| <b>RAD:</b> 11-50690- -7                        | <b>FECHA:</b> 2013-04-12 19:08:11                  |
| <b>TRA:</b> 3 PATENTES DE MODELO DE UTILIDAD    | <b>FOLIOS:</b> 5                                   |

| Patente de Invención                |          |            |  | Patente de Modelo de Utilidad | X |

Para resolver este problema técnico, la solicitud en estudio propone una hebilla para chaleco antibalas que consta de una sección hembra y una sección macho, las cuales se acoplan mediante los arcos (27) y (28). Dicho acople asegura la resistencia mecánica de la

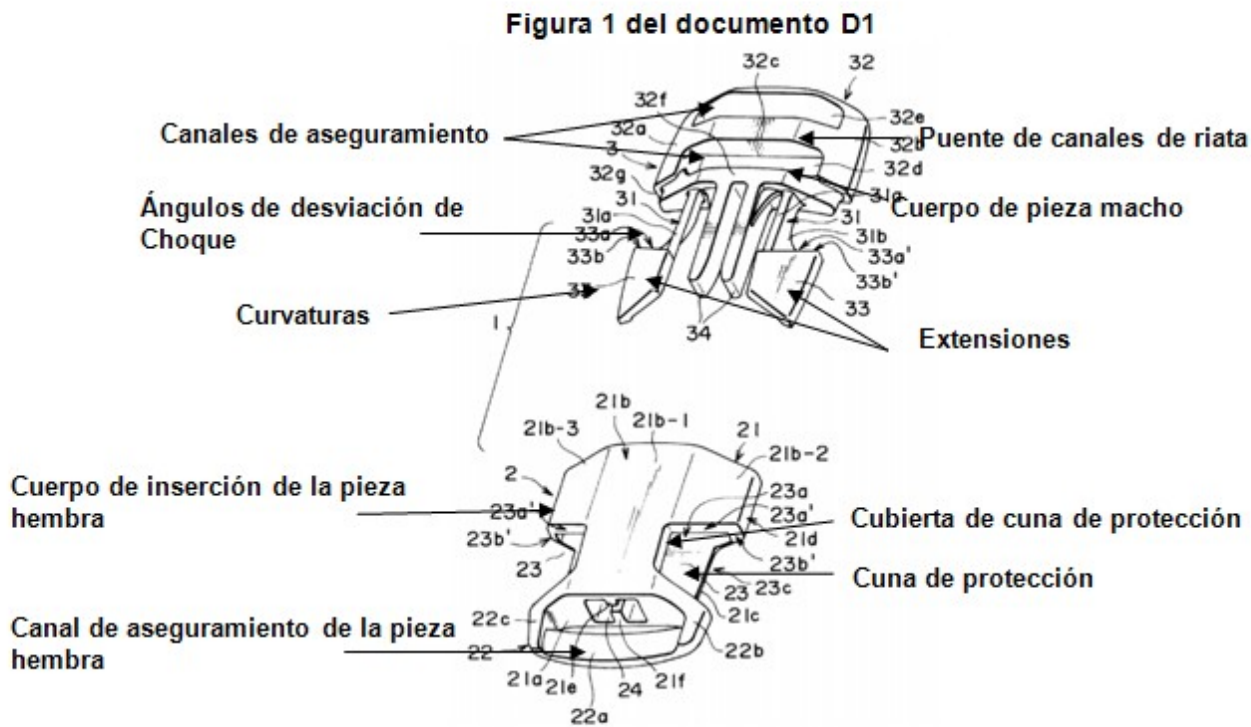
El documento D1 <sup>1</sup> divulga una hebilla (1) compuesta por una sección hembra (2) y una sección macho (3), cuyo acople no puede ser liberado fácilmente frente a cargas externas inesperadas (Fig. 1; Resumen).

Por otro lado, el documento D1 también contiene las características que se muestran en las figuras 1 y 2 de este documento. Las cuales están reclamadas en las reivindicaciones dependientes 2 a 15.
